Solicitation 100019896-2

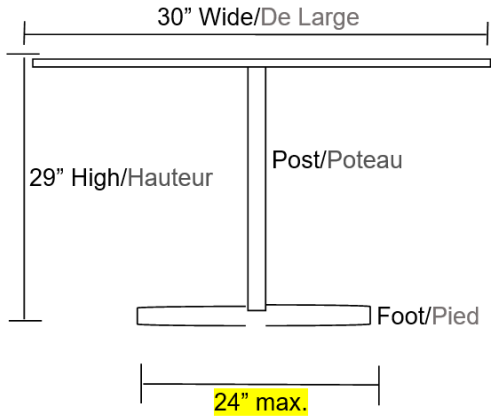
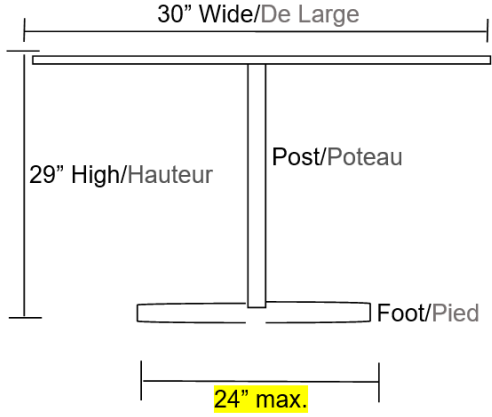
FRANÇAIS	ENGLISH
<p>QUESTION #1</p> <p>Un pied de 26 pouces de large serait-il acceptable pour l'article n° 1229 ?</p>	<p>QUESTION #1</p> <p>Would a 26" w foot be acceptable for Item # 1229?</p>
<p>RÉPONSE #1</p> <p>Non. En raison de l'utilisation prévue des tables, le pied en T doit mesurer au plus 24 pouces de profondeur.</p> <p>Profil du côté :</p> 	<p>ANSWER #1</p> <p>No. Due to the intended use of the tables, the T-leg must measure 24 inches in depth at most.</p> <p>Side Profile :</p>

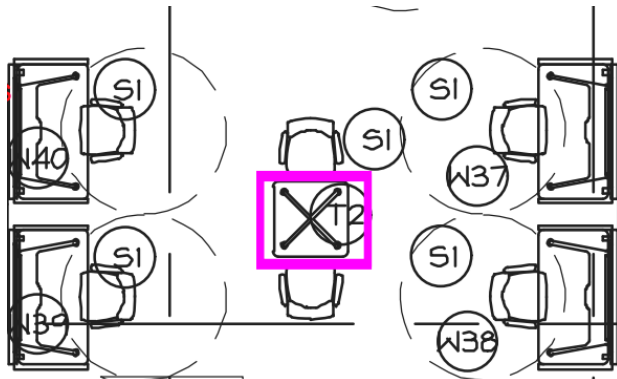
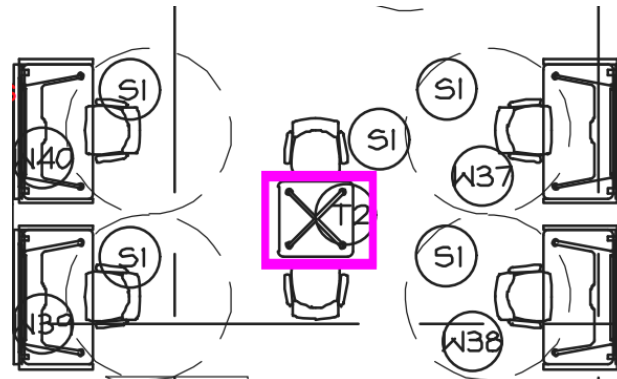
QUESTION #2

Would we be able to have a drawing showing the location of the tables as requested for reference? This assists us in ensuring specification and coordination of requirement. (Item 341)

Oui. Veuillez voir les image.

Yes. Please see supporting image.
